改善箇所説明図

改善の内容

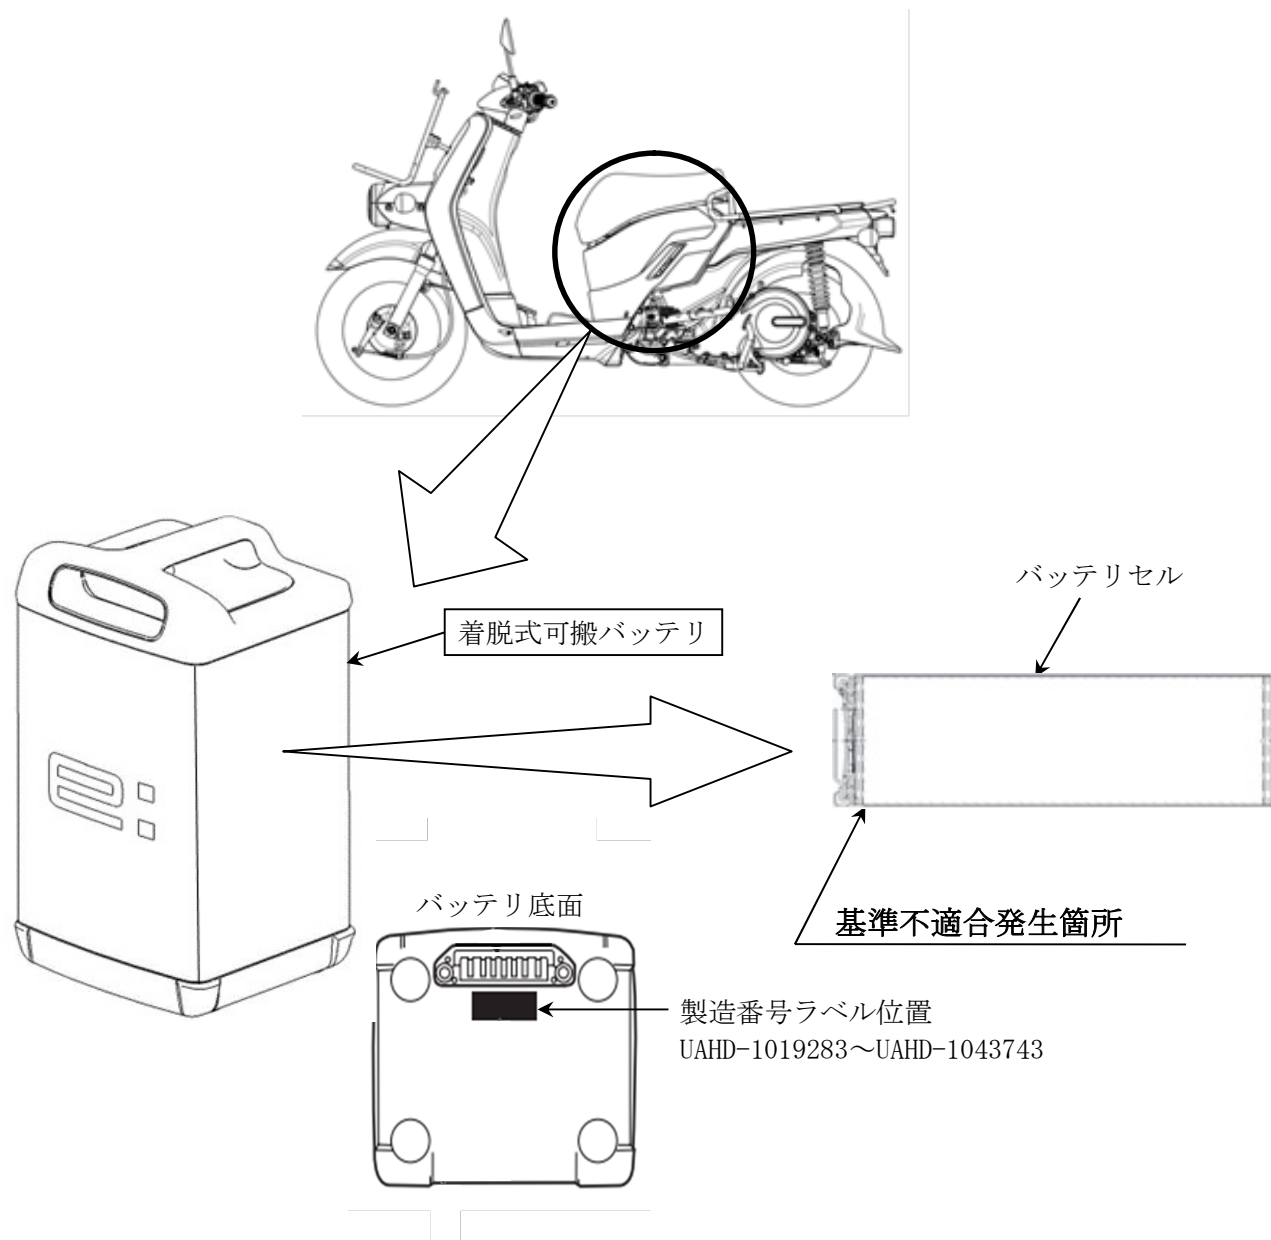
電動二輪車に搭載する着脱式可搬バッテリーにおいて、バッテリーセルの外装加工管理及び電極層の外径設定が不適切なため、加工時の残留応力と電極層膨張の応力によりセル外装に亀裂が発生し、電解液が漏れることがある。そのため、セル電圧の低下による充電不良、または、漏れた電解液により金属が析出し短絡して、最悪の場合、セルが発火し火災に至るおそれがある。

全数、着脱式可搬バッテリーを対策品に交換する。

注： は交換部品を示す。

識別：改善済み着脱式可搬バッテリーは、製造番号により識別する。
